■1800x2200x2200Hユニットバス

【 1階浴室 A 】

作成日 DATE 2011.11.28	図面番号 DWG. NO. FB23-125-2	名称 NAME	備考 NOTE (器械UB) 1階浴室A展開図 1800x2200x2200H	尺度 SCALE A3 1/30	承認 APPROVED	検図 CHECKED	製図 DRAWN 岩隈	Ogasawara (株) 小笠原	〒812-0016 福岡市博多区博多駅南6-12-25 TEL (092) 431-2990 FAX (092) 452-3385
---------------------------	--------------------------------	------------	--	---------------------------	----------------	---------------	-------------------	----------------------	--

【 平面図 】

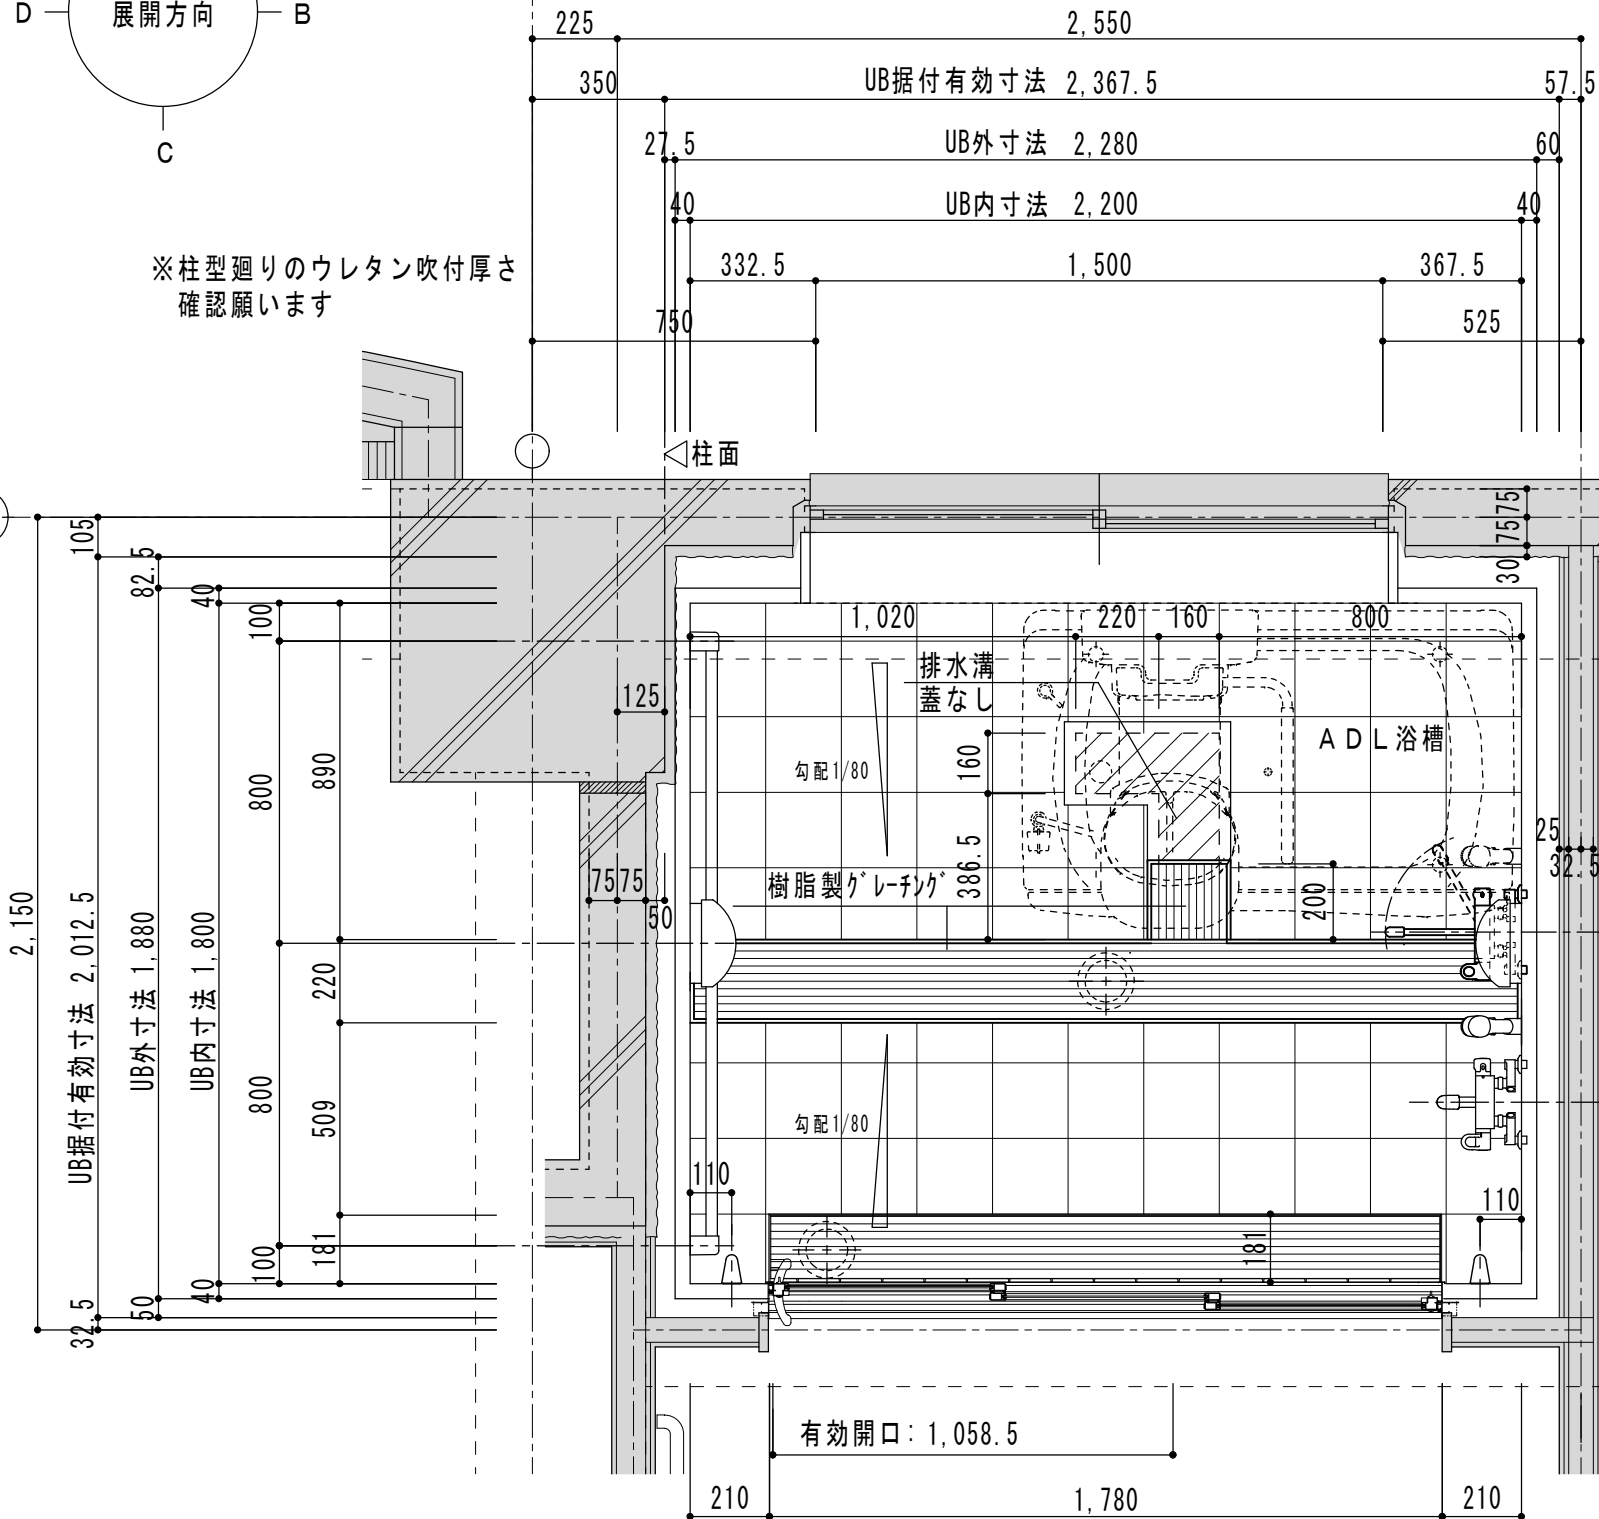
※柱型廻りのウレタン吹付厚さ
確認願います

【 1階浴室 A 】

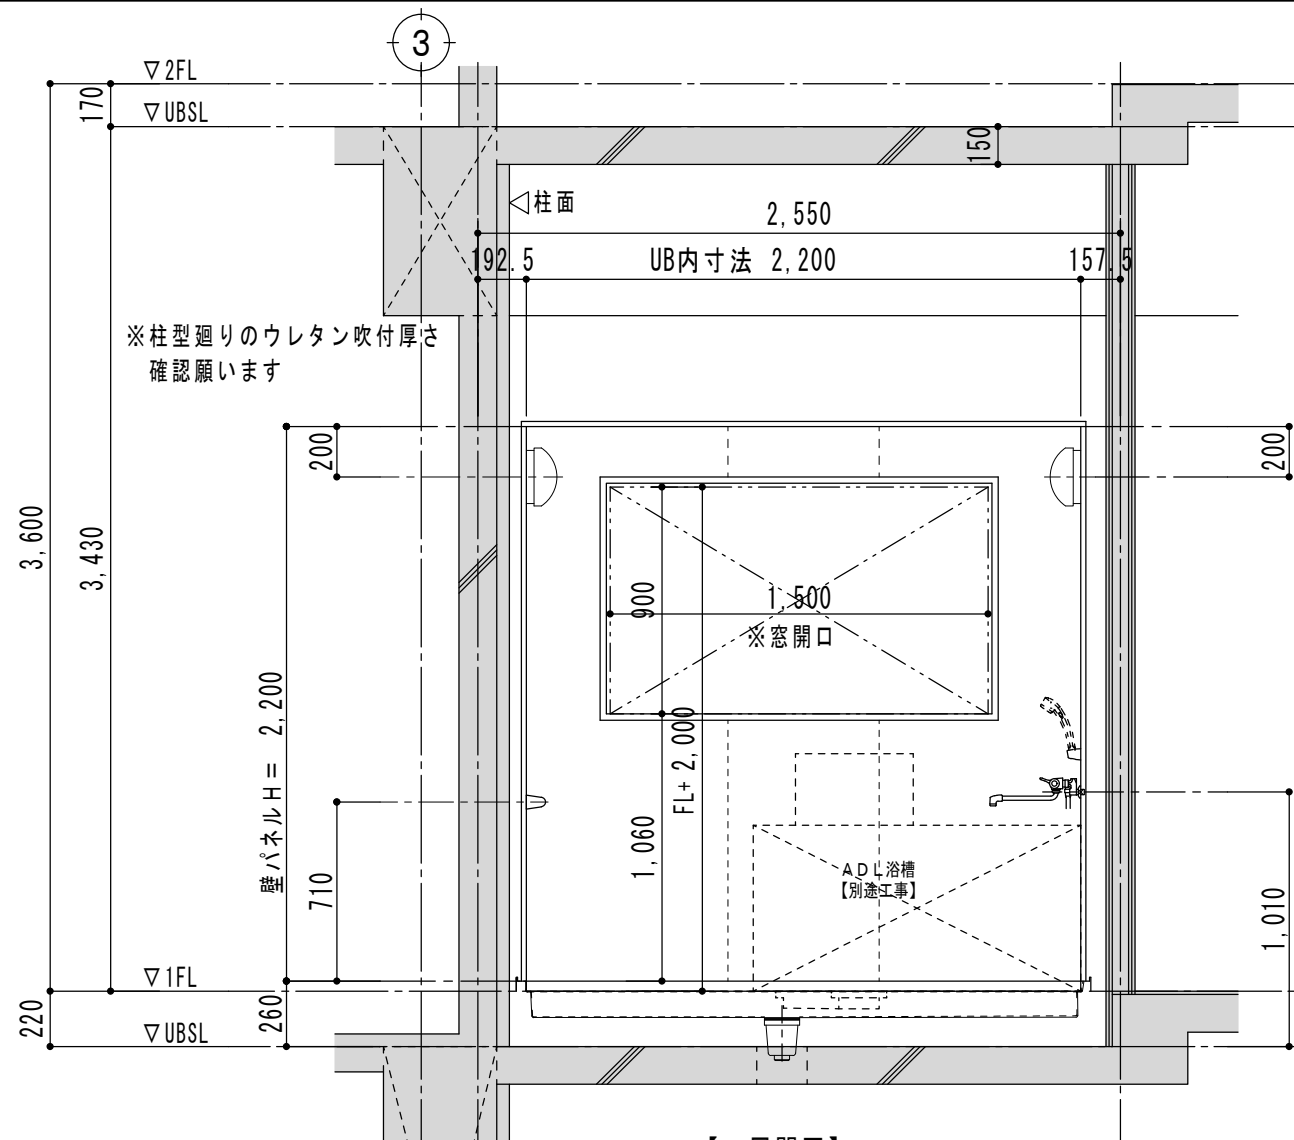
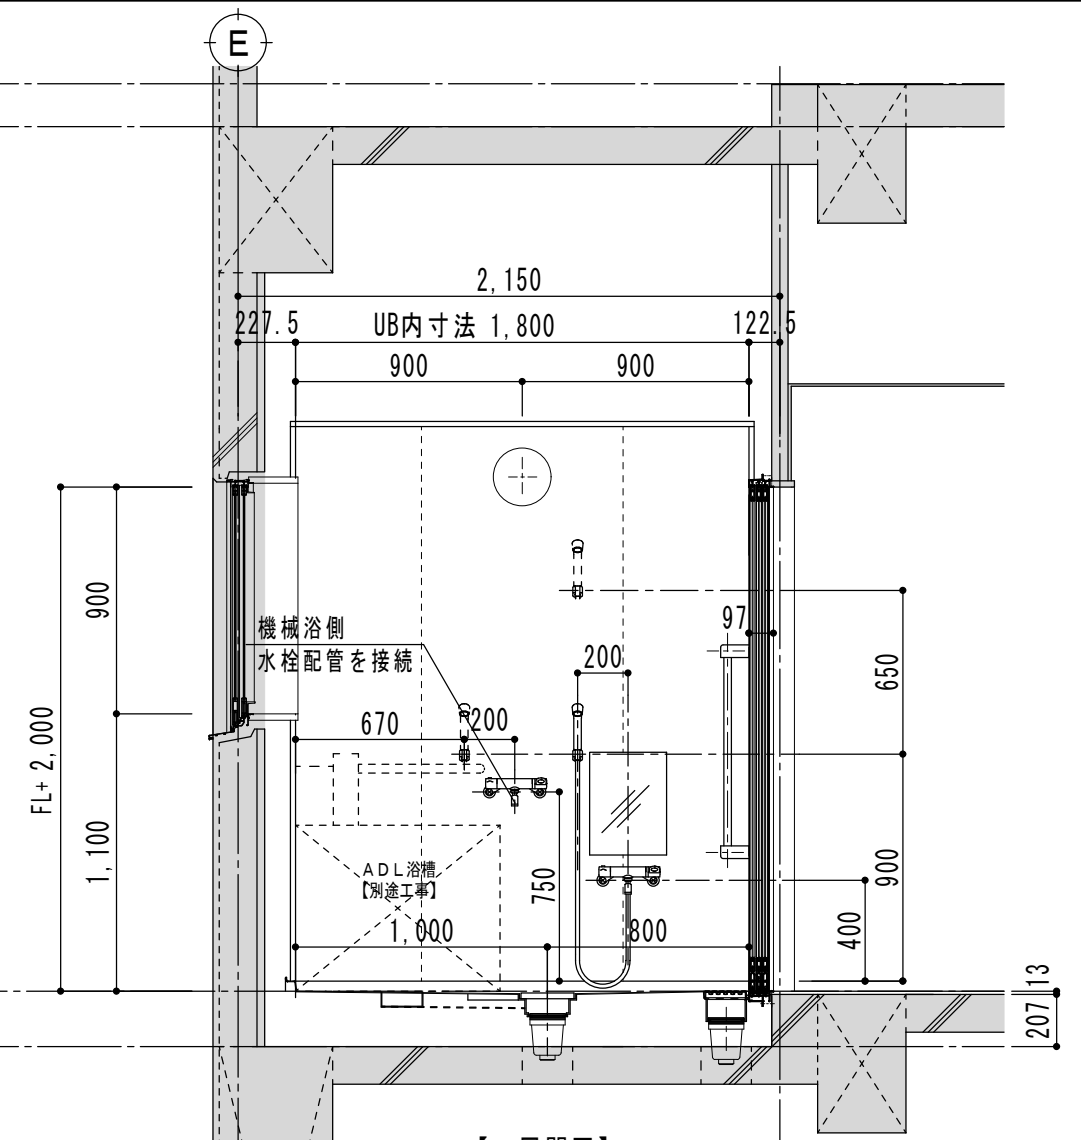
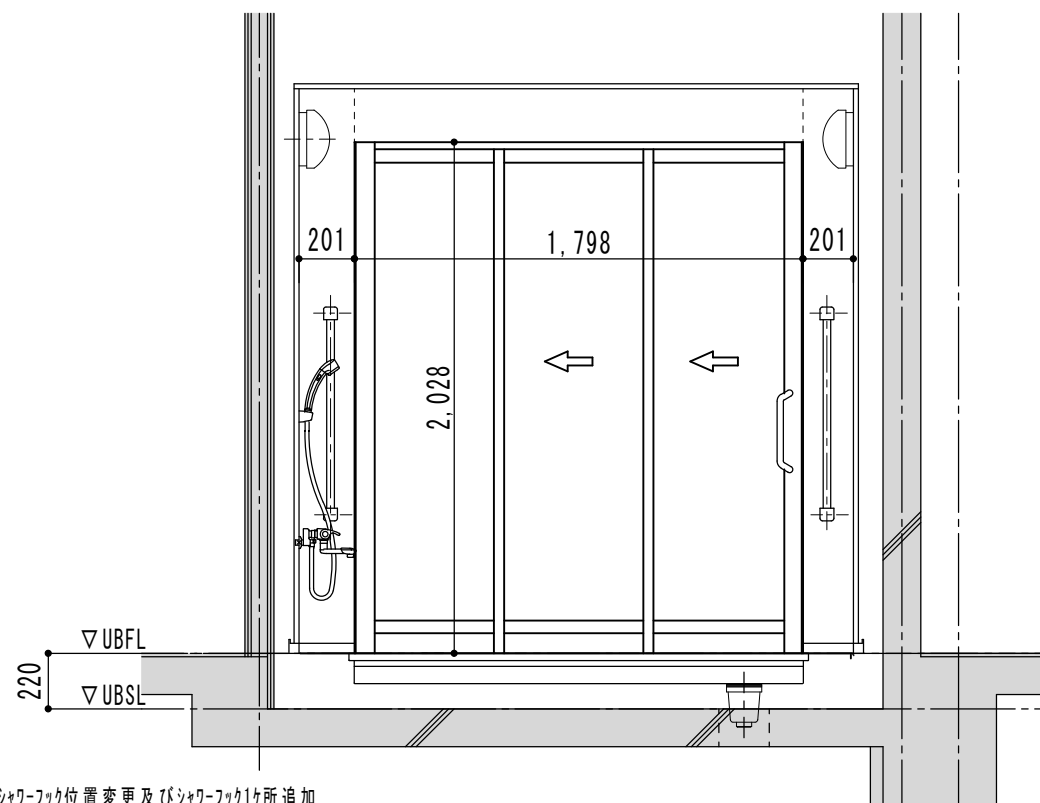
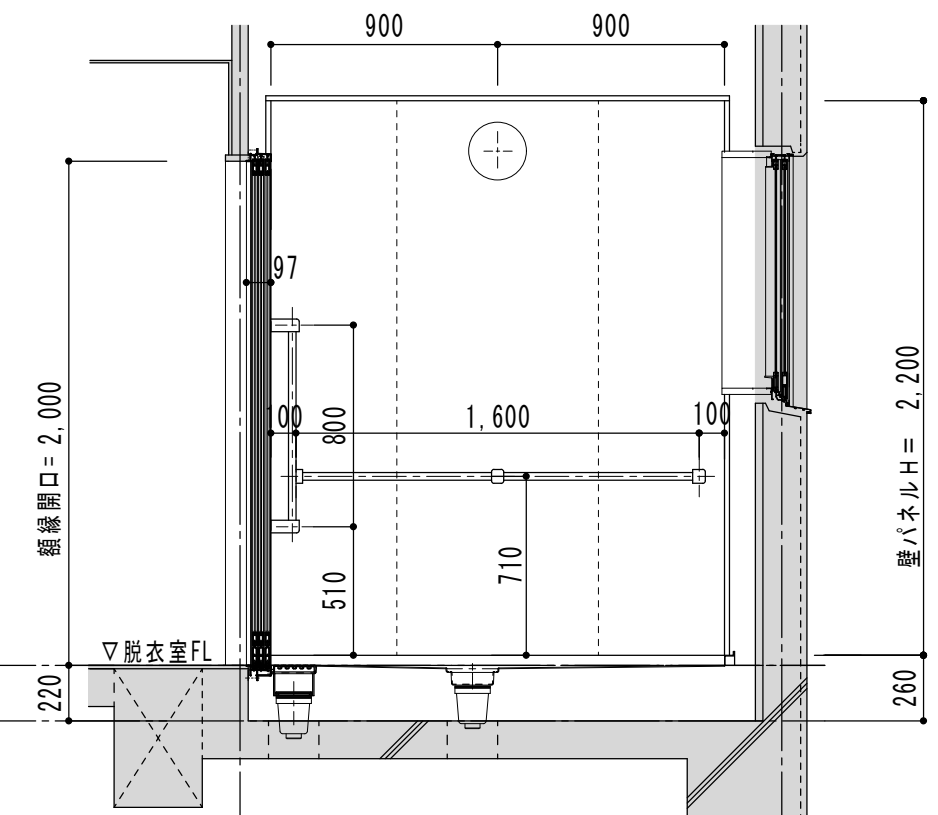
12. 1.19 グレージング仕様変更、シャワーフック位置変更及びシャワーフック1ヶ所追加

11.12.21 排水溝位置変更
